Wood Solare Italia S.r.l.

**Impianto agro-fotovoltaico da 37.613,4 kWp
(33.860 kW in immissione) ed opere connesse
Comune di Manfredonia (FG)**

**Risposta richiesta di integrazioni nota del MIC_SS-PNRR
24/01/2023|0001003-P| [34.43.01/8.19.1/2021]**

Figura 1 - Orientamento rilievi fotografici

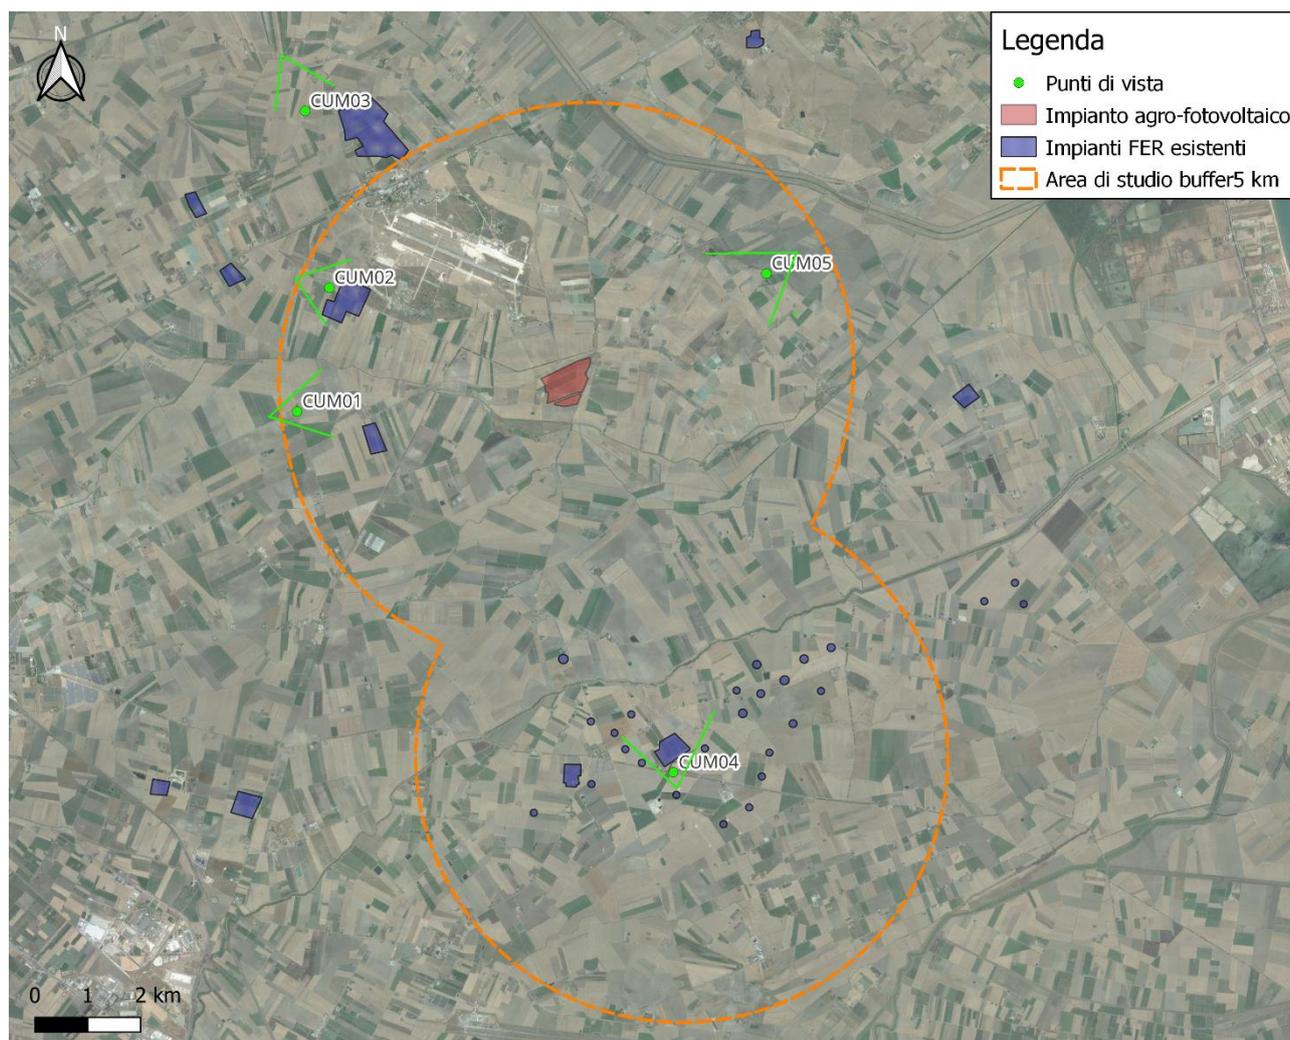
Visionata la documentazione prodotta “Studio di Impatto Ambientale - Sezione IV — Allegato 01 - Impatti cumulativi” si chiede di elaborare rendering fotografici su immagini reali ad alta definizione e realizzate in piena visibilità (assenza di nuvole, nebbia, foschia, ecc) elaborati anche a falsi colori in modo da contraddistinguere gli impianti FER in corso di realizzazione e di tutti quelli in valutazione al fine di valutare l’incidenza dell’effetto cumulo attuale e potenziale.

In riscontro alla presente richiesta si veda l’**Allegato 3** della presente relazione.

Non sono state eseguite elaborazioni a falso colore in quanto dai fotoinserti non risulta apprezzabile l’inserimento dell’impianto; pertanto, non si è ritenuto che tali elaborazioni diano un valore aggiunto.

Ciascun fotoinserto riporta una corografia indicante l’orientamento dei rilievi fotografici effettuati e, a seguire, le immagini in fase Ante Operam (stato attuale) e Post Operam.

La figura successiva mostra la localizzazione dei punti di vista selezionati per sviluppare i fotoinserti degli impatti cumulati denominati CUMYY.

In relazione agli impianti raffigurati nella figura 1, si rappresenta che tutti gli impianti identificati sono stati oggetto di autorizzazione provinciale e sono stati tutti realizzati. La tabella seguente riporta le informazioni relative agli impianti considerati per la valutazione degli impatti cumulativi. Tali informazioni derivano dal censimento impianti FER DGR 2122 della Regione Puglia e riportati nel SIT regionale.

Non è stato possibile accedere all'area per poter fotografare il punto CUM01 da una collocazione che permettesse di riprendere l'impianto esistente; si riporta comunque per completezza la fotografia reperita lungo la strada in prossimità dell'impianto esistente e il fotoinserimento del nuovo impianto. Di conseguenza il punto di vista CUM01 non ricomprende l'impianto esistente.

Invece il punto di vista CUM05 è stato selezionato non sulla base della presenza di un impianto esistente e/o già approvato, bensì per verificare l'impatto cumulativo dell'impianto in progetto con quelli esistenti, ponendolo in primo piano nel fotoinserimento.
